国立研究開発法人日本原子力研究開発機構
原子力科学研究所の原子炉施設（JRR-3 原子炉施設）
の変更に係る設計及び工事の方法の認可申請書
（その 1 2）の一部補正について

（その他試験研究用等原子炉施設の附属施設の構造及び設備の一部変更）

令 0 1 原機 (科 研) 0 2 5

令 和 元 年 1 2 月 2 6 日

図-1.5 給水用ホース接続口（原子炉建家壁貫通部）

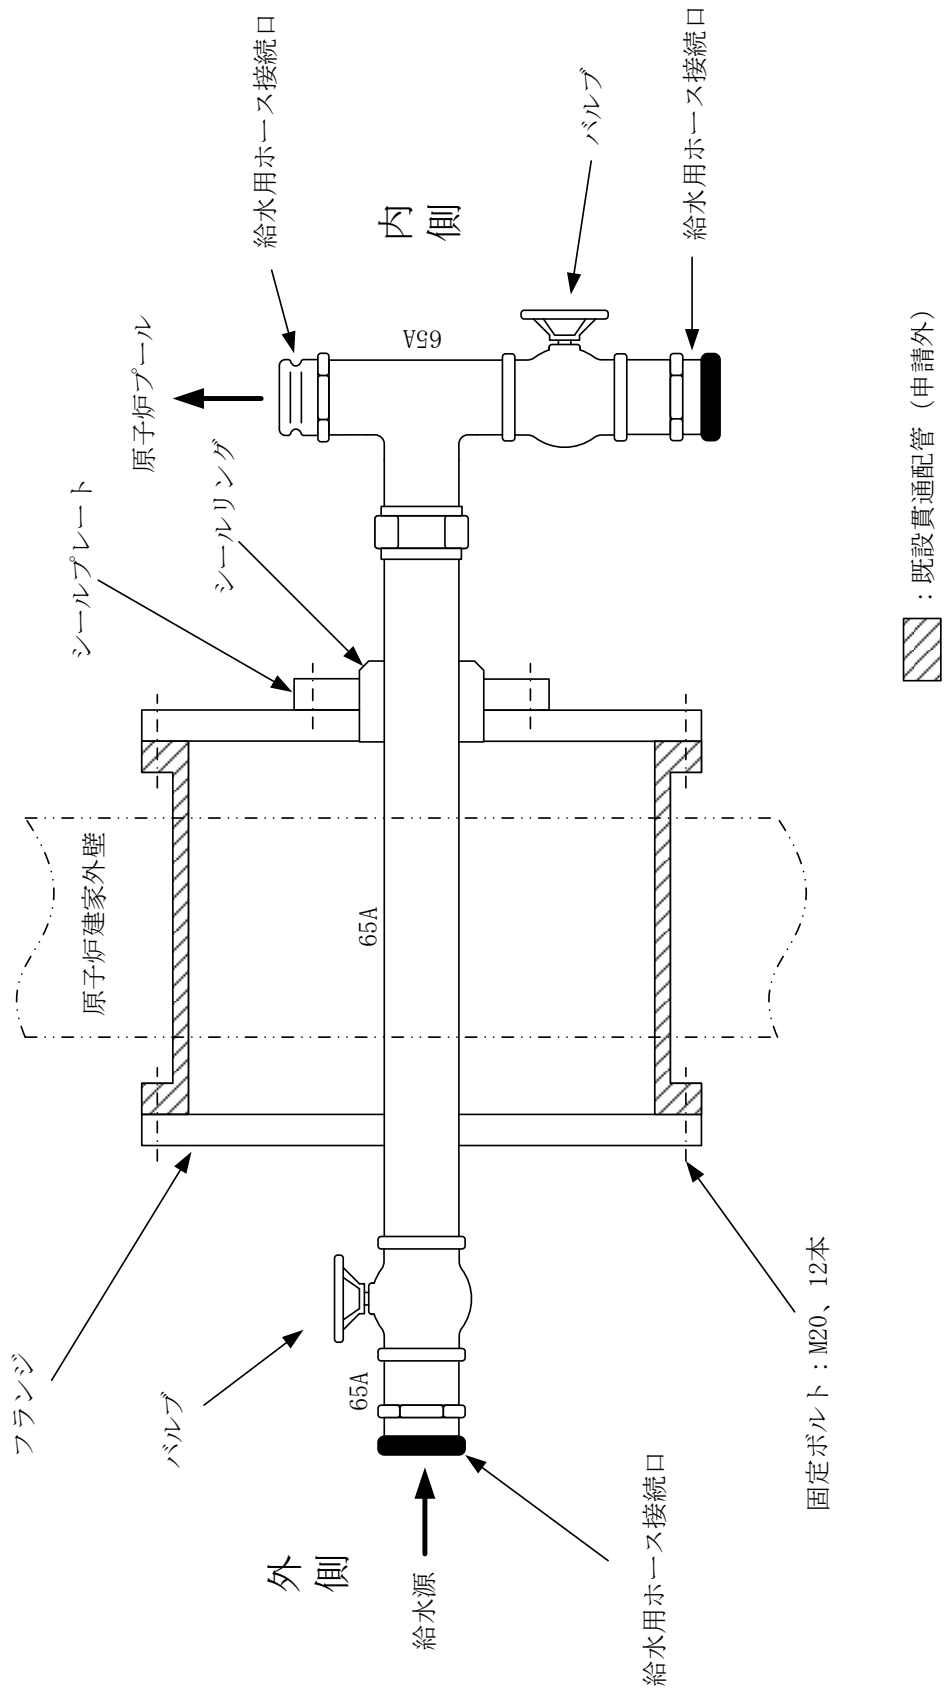
別添 2 のとおり設計及び工事の方法及び添付書類 1 を変更し、添付書類 4 を追加する。なお、添付書類 2 及び添付書類 3 は変更しない。

構成	配管 (65A) バルブ フランジ 固定ボルト (M20)
主要材料	ステンレス鋼
図	図-1.5
備考	原子炉建家外の接続口に消防ホースが接続でき、 原子炉建家内の接続口にフレキシブルホースが 接続できること。
